BAJA FERRIES, S.A. DE C.V.		APROBADO POR
BAJA/VESEL	CARIBBEAN FANTASY	
CONTENIDO/CONTENT	PROTECCION ESTRUCTURAL CONTRAINCENDIO	
REVISION/REVISION	SUPERINTENDENT ALAN W.BELL	NO. DE
NO. DE	8914283	MONEDA/MONETARY UNIT
REVISION/REVISION	NOVEMBER-2010	NO. DE
NO. DE	1 DE 2	MONEDA/MONETARY UNIT
ESCALA/SCALE	1:200	NO. DE
ESCALA/SCALE	MILIMETROS	FECHA/DATE
		NOVEMBER-2010

BAJA FERRIES, S.A. DE C.V.		APROBADO POR/ISSUED BY:
BAJA FERRIES	CARIBBEAN FANTASY	8814283
CONTRATANTE/CLIENT	PROTECCION ESTRUCTURAL CONTRAINCENDIO	STRUCTURAL FIRE PROTECTION
REVISOR/REVISOR	EXPERIMENTAL ALAN M BELL	MONITOR & CO
EDIFICIO/SCALE	1:200	MILIMETROS
FECHA/DATE	NOVIEMBRE-2010	2 DE 2

CUBIERTA 6  
DECK 6

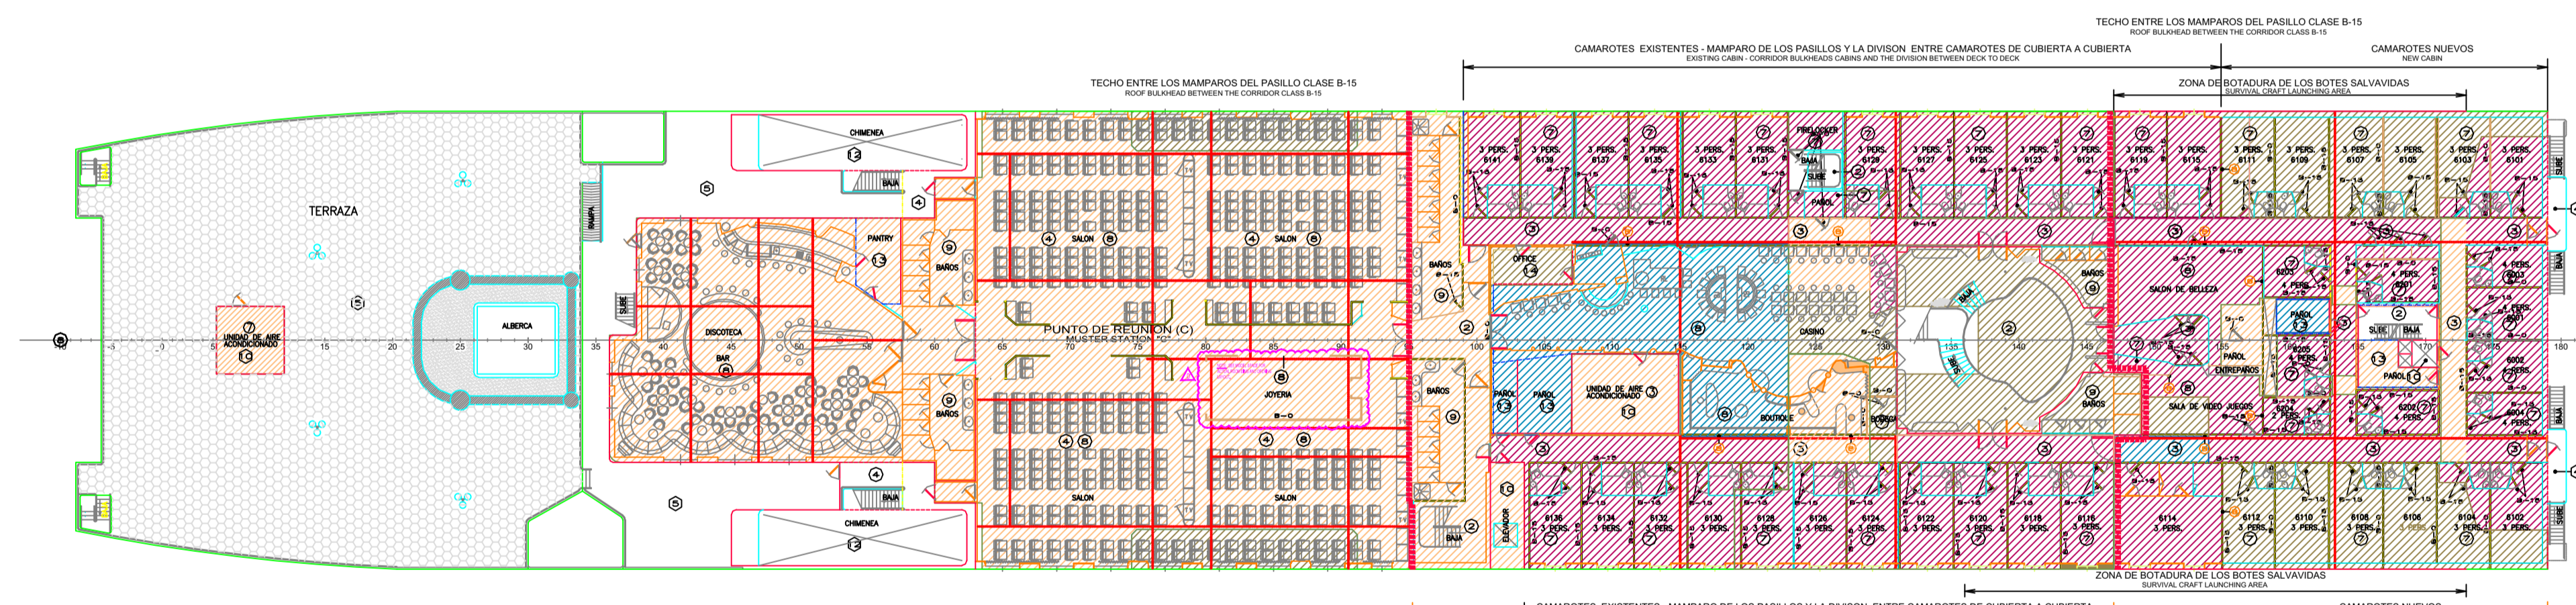
FECHA	MODIFICACION	SOLICITADA POR	APROBADA POR
E	DK 6 JEWELRY SHOP - ADDED SPRINKLER & SMOKE DETECTOR AT EACH OF 2 STORAGE AREAS WITHIN THE SPACE		MSC (TH) / 126-12
D	DK 6 - ENLARGED OPENINGS TO JEWELRY SHOP TO 30% OF AREA 6 B042		MSC (DB) / 12-13-11
C	ADDED OPENING TO JEWELRY SHOP @ FRAME 85-12		MSC (RA) / 11-26-11
B	ADDED OPENING TO JEWELRY SHOP @ FRAME 85-12		MSC (BM) / 8-20-11
A	VEHICLE NAME CHANGE AS PER KELLY GORDON REQUEST		TRACER / 5-07-11
	AMENDMENT AS PER OWNER'S REQUEST

CUBIERTA 5  
DECK 5

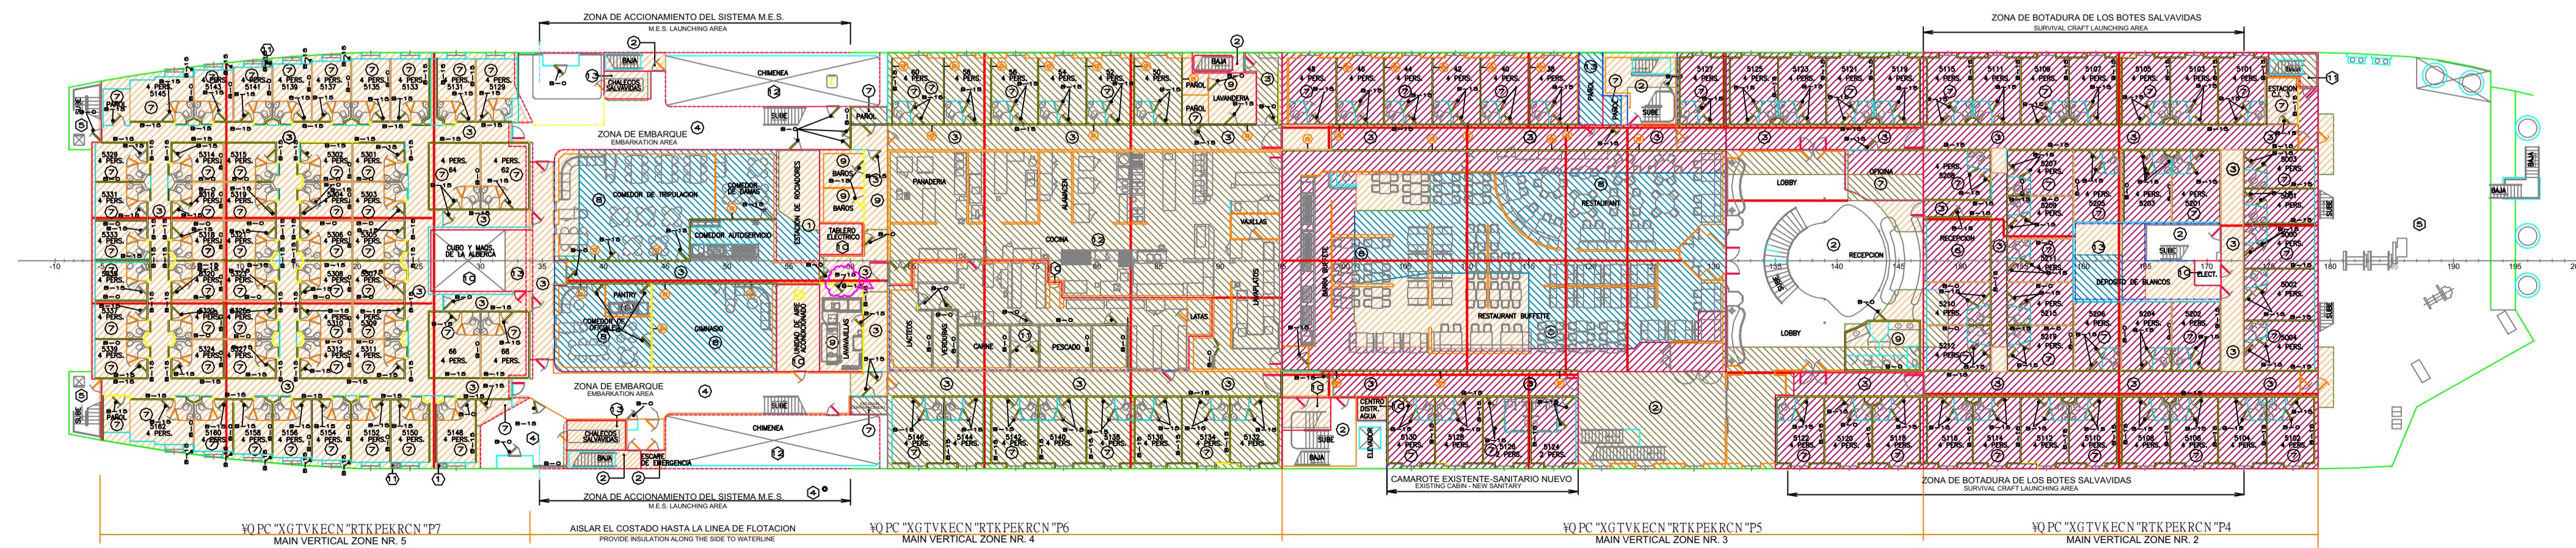
FECHA	MODIFICACION	SOLICITADA POR
E	DK 5- LAVABOS (SCULLERY) - BULKHEADS & 1 DOOR CHANGED TO B-15 (P-5841)	MSC (TH) 1-26-12
D	DK 6 - ENLARGED OPENINGS TO JEWELRY SHOP TO +30% OF AREA B-042. DK 5 - ADDED B-0 DOOR TO LAVABOS (SCULLERY) Y 59	MSC (DB) 12-13-11
C	ADDED OPENING TO JEWELRY SHOP BY FRAME 65-12	MSC (RA) 11-26-11
B	VESSEL NAME CHANGE AS PER KELLY GORDON REQUEST	MSC (RM) 1-6-20-11
A	AMENDMENT AS PER OWNER'S REQUEST.	TRACEY J 5/07/11
